**INFORME TÉCNICO DE FISCALIZACIÓN AMBIENTAL  
MEDIDAS PROVISIONALES**

**PATIO COMERCIAL TOBALABA**

**DFZ-2022-241-XIII-MP**

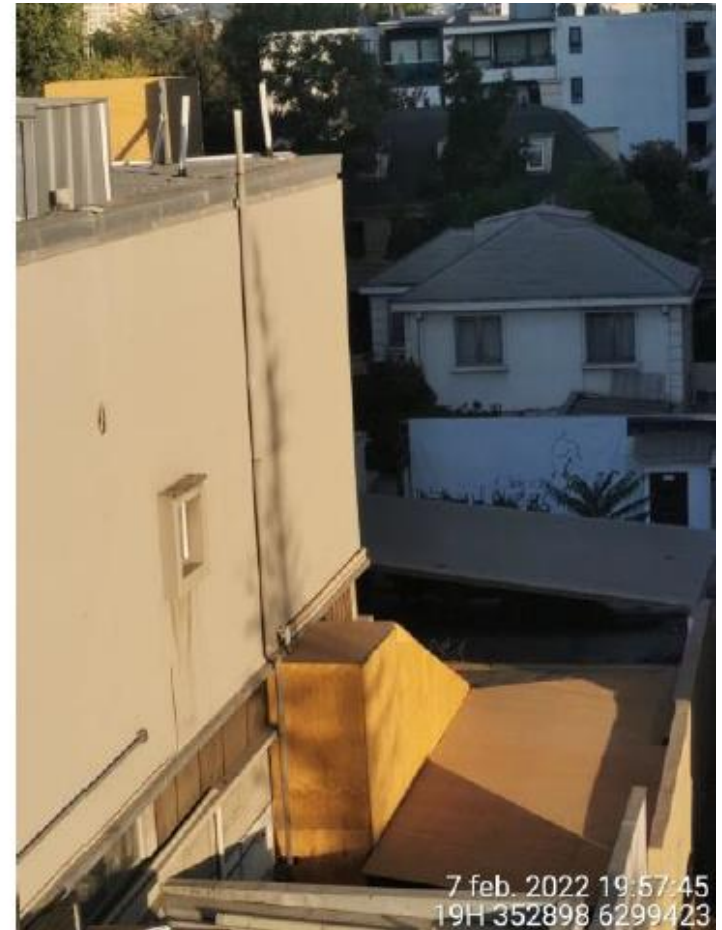
*Figura 6. Semiencierros acústicos a equipos de aire acondicionado y extractores (izquierda) y semiencierros acústicos a unidades condensadoras (derecha). Según señala la ETFA, los semiencierros acústicos se encuentran conformados por placas de terciado de 15 mm de espesor y en su interior revestidos con lana mineral de 60 mm.*
